敦賀発電所 1号炉  
燃料プール冷却系冷却機能停止に係る  
廃止措置計画変更認可申請書の概要について

日本原子力発電株式会社

# 廃止措置計画変更認可申請の概要

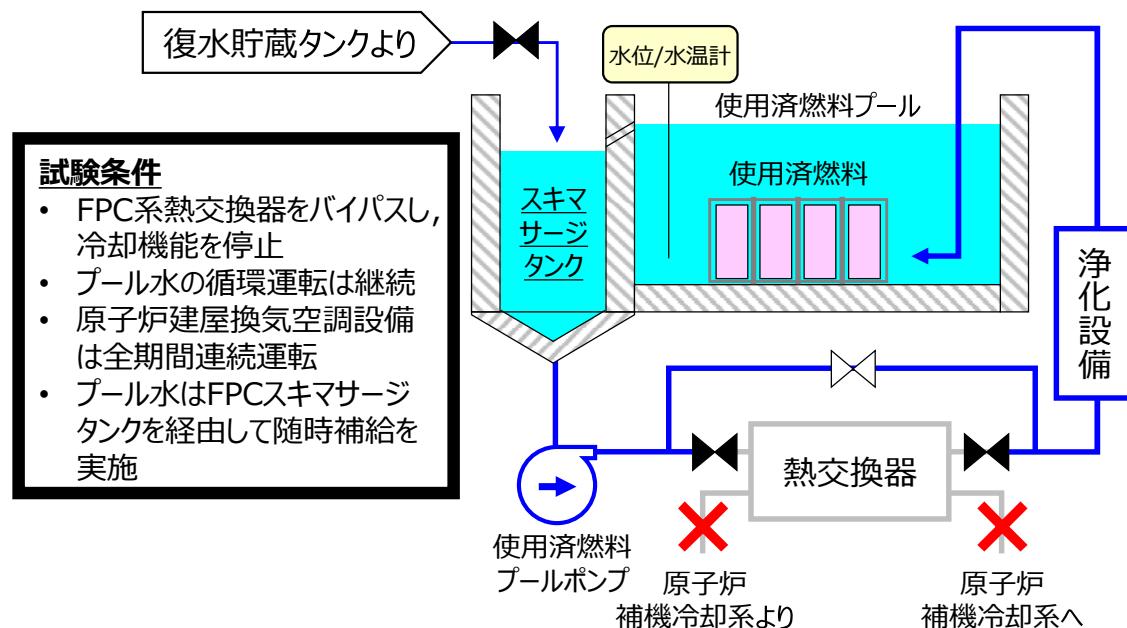
- ◆ 敦賀 1号炉には現在、314体の使用済燃料を使用済燃料貯蔵施設に貯蔵・保管中。この使用済燃料は、原子炉停止(2011年1月)以降、冷却が進められ崩壊熱量が低減している状況。
- ◆ 昨夏、実機において使用済燃料の冷却を停止した状態で使用済燃料プール水の温度上昇試験を行い、外部からの冷却源がなくとも原子炉施設保安規定に定める施設運用上の基準である65度を超えないことを確認。
- ◆ この試験結果から、自然放熱による冷却が可能であることが確認されたことから、以下のとおり見直しを図る。
- ◆ なお、実用炉則改正により添付書類六を本文記載に見直す必要があるため、この変更申請と同時に変更を行った。

申請書名	変更箇所	変更内容
廃止措置計画	本文五 新本文六（現添付書類六） 添付書類六	<ul style="list-style-type: none"> <li>◆ 燃料プール冷却系で要求される各機能のうち、「冷却機能」を削除。</li> <li>◆ 使用済燃料冷却に係る関連設備のうち、以下の設備を削除。           <ul style="list-style-type: none"> <li>➢ 原子炉補機冷却水設備</li> <li>➢ 補機冷却用海水設備</li> <li>➢ ディーゼル発電機</li> </ul> </li> </ul>

敦賀1号炉 FPC系冷却機能停止試験時の系統構成概要

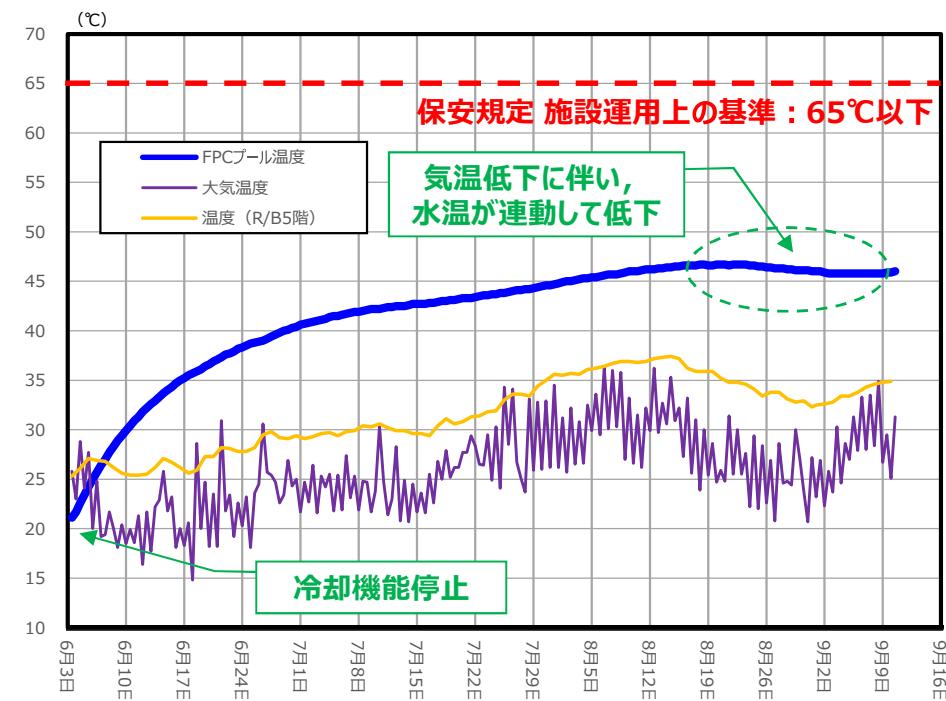
試験期間：2019年6月3日～2019年9月10日

試験結果：8月中旬に最高水温(約47度)を示して以降、水温は低下傾向を示した。

- 原子炉施設保安規定で定める施設運用上の基準である65度(使用済燃料プールのコンクリート長期健全性の確保の観点から定めている値)に対して十分な余裕を持っていることを確認。
- 燃料プール冷却系(FPC系)による使用済燃料の冷却を停止したとしても、使用済燃料プールからの自然放熱による冷却により、安全性が確保されることが示された。

# 使用済燃料プール水冷却に係る設備維持管理方法の見直し概要

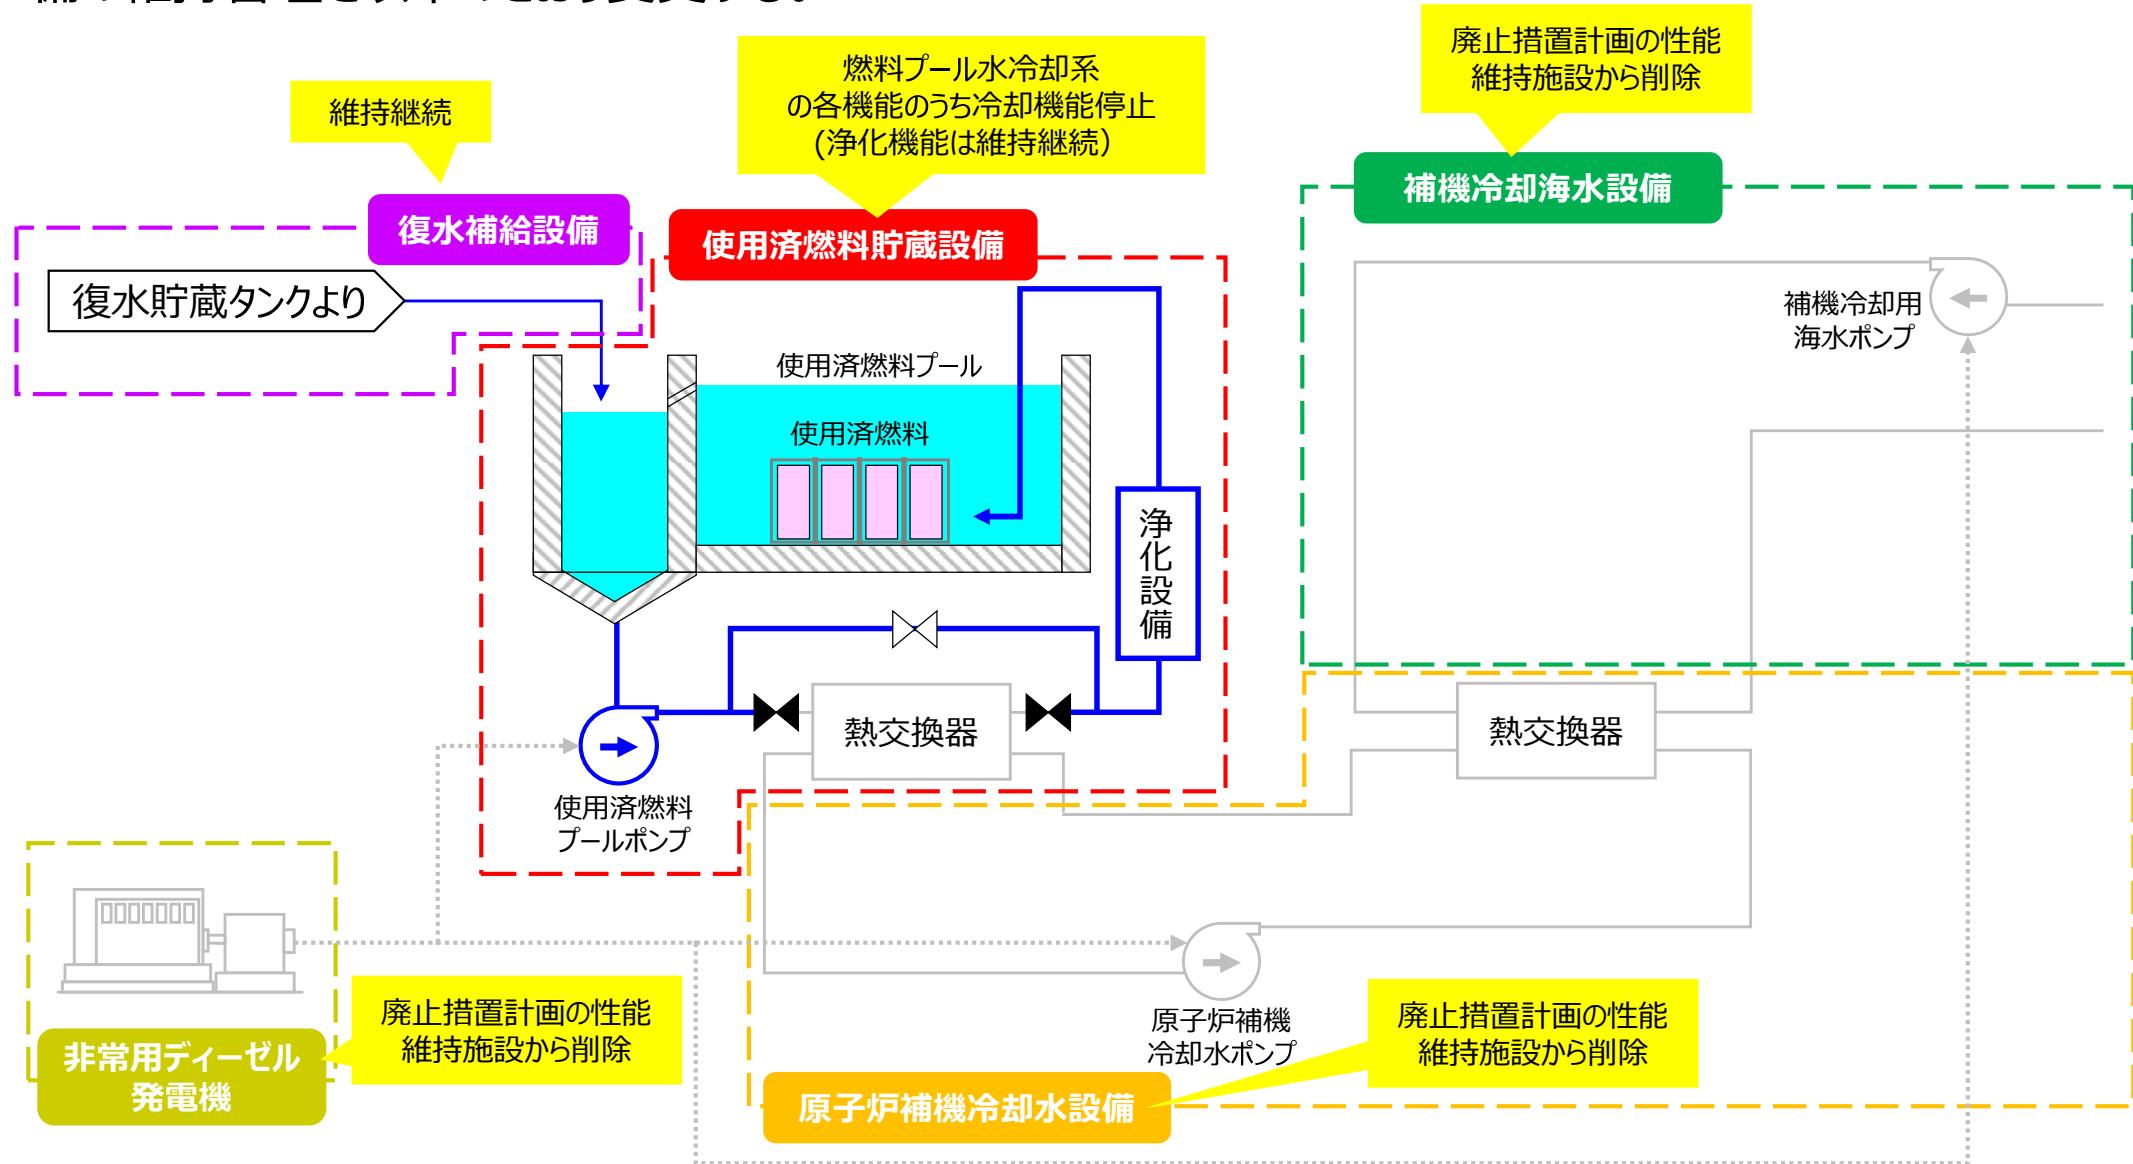
敦賀 1 号炉の使用済燃料が十分に冷却されていることを踏まえ、使用済燃料プール水冷却に係る設備の維持管理を以下のとおり変更する。
